## Nujno varnostno obvestilo

### Inzulinska črpalka MiniMed™ 780G

#### Napake črpalke po hitrem bolusu - posodobitev programske opreme

Referenca družbe Medtronic: FA963

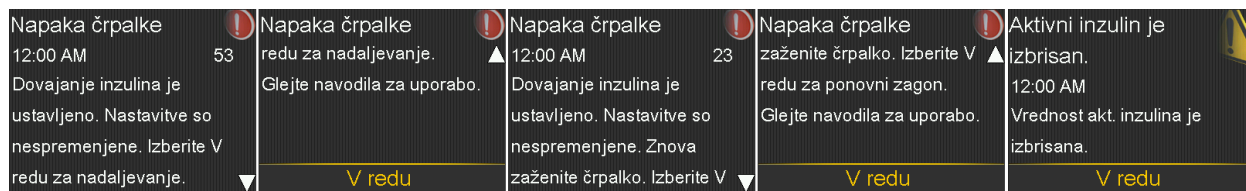
V črpalke MiniMed™ 780G s programsko opremo različice 6.5 je bila ugotovljena težava s programsko opremo, ki se pojavi pri dovajanju velike količine bolusa pri visoki hitrosti.

Če so izpolnjeni vsi zgoraj navedeni pogoji, črpalke v 2 minutah po končanem dovajanju bolusa prikaže napako črpalke 53, ki ji sledi še alarm napaka črpalke 23. Na zaslonu črpalke se prikažejo naslednji zasloni:

Programsko opremo inzulinske črpalke MiniMed™ 780G nadgradite na različico 6.7 z eno od spodnjih dveh možnosti:

1. Upoštevajte navodila po korakih v vodniku za posodobitev programske opreme, ki je priložen temu dopisu. Vodnik za posodobitev programske opreme lahko najdete tudi na našem spletnem mestu.
2. Če pri posodabljanju programske opreme potrebujete pomoč, se obrnite na tehnično podporo uporabnikom pri podjetju Zaloker & Zaloker d.o.o. na telefonski številki 051 316 560.
